第18回技術分科会 付属資料

1. 第17回技術分科会(R7.4開催)の指摘対応 (1)指摘一覧

1. 第17回技術分科会の指摘対応 (2) 日汀線の定義 【日汀線変化と波浪の相関】

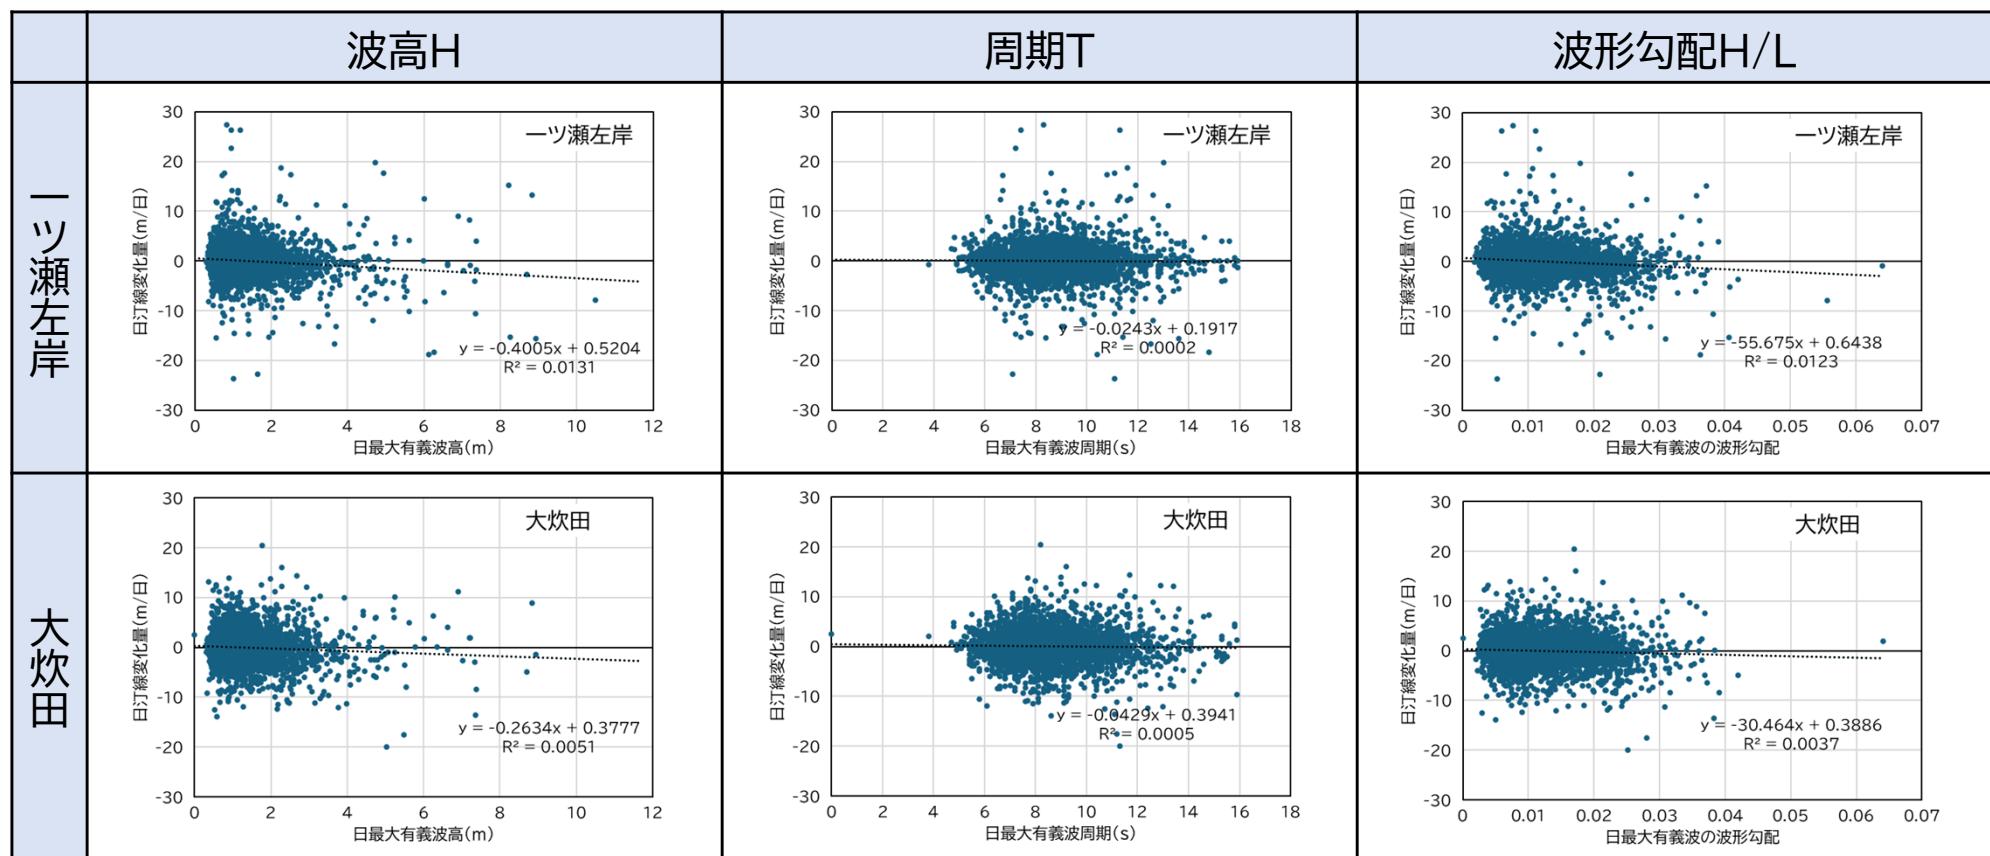
指摘事項	会議時の回答	対応方針(案)
波浪と日汀線変化の相関がないとなれば「漂砂量は波高・周期・波向により計算可能」という仮定に矛盾する。相関が見られない理由はどのように考えればよいか。	波向毎・波高ランクごとの汀線変化の相関では、高波浪と日汀線の後退については関係性が表れている。	1日1データであり、波浪と地形変化の応答を表現できない可能性があるため、今後の課題としたい。
上記について、潮位補正等がされていないなどが原因の可能性もあるため、日汀線の定義を示していただきたい。	6~18時の間で平均潮位付近の正時10分前後の平均画像から判読し、日汀線変化として差分をとっている。	同左(p.2,3参照)
予測計算結果の伝え方において、砂浜の色を変えるなどわかりやすく見える工夫をするとよい。		実測の色合いを参考にして修正した(p.5参照)。
小突堤の基部の陸側の仮設工の部分は、漂砂制御上最も重要であると考える。具体的な構造が決まった段階で、技術分科会で内容を共有していただきたい。		捨石を基本とした構造を考えている。
シミュレーションの結果グラフについて、仮設工の部分が不透過であれば結果グラフに不透過であることを表現することが適切である。	仮設工の部分は不透過として計算を行っている。ご指摘を踏まえて修正する。	グラフを修正した(p.6参照)。
住吉ICの名称を出すと、大炊田~石崎浜は対象とならない。背後地の保全のため動物園東エリアを先行することを選定した後に、住吉ICの名称を出すべき。	ご指摘を踏まえて修正する。	記載を修正した (資料18-II p.34参照)。
現地視察および等深線図により、海中養浜が砂浜に効いていると感じた。海中養浜が浜に寄ってきた際に土砂をため込みやすい施設として、小突堤を整備するというのは非常に理にかなっていると感じた。		—
小突堤の基部対策は、養浜のみではなく、必要に応じて袋詰め玉石なども考えられる、ということでよいか。	その認識のとおりである。	袋詰玉石に限定せず、適する材料について検討する

- ・日汀線変化量と波浪の相関について整理した。波浪の値はネダノ瀬の日最大の有義波高・有義波周期・波形勾配を用いた。
- ・いずれの項目・地点の回帰式の傾きは、マイナス(波高が大きいほど/周期が長いほど/波形勾配が大きいほど汀線が後退)であるが、相関係数は0.01程度以下であり、汀線変化と波浪の関係性は低いと考えられる。

- ・日汀線は、6~18時の間で平均潮位付近の正時10分前後の平均画像から判読しているため、厳密に潮位補正されたデータではないこと留意する必要がある
- ・日汀線変化は、上記の日汀線の翌日との差分であり、波浪諸元は当日13時~翌日12時の最大(本ページ)・平均(次ページ)を用いていることに留意する必要がある
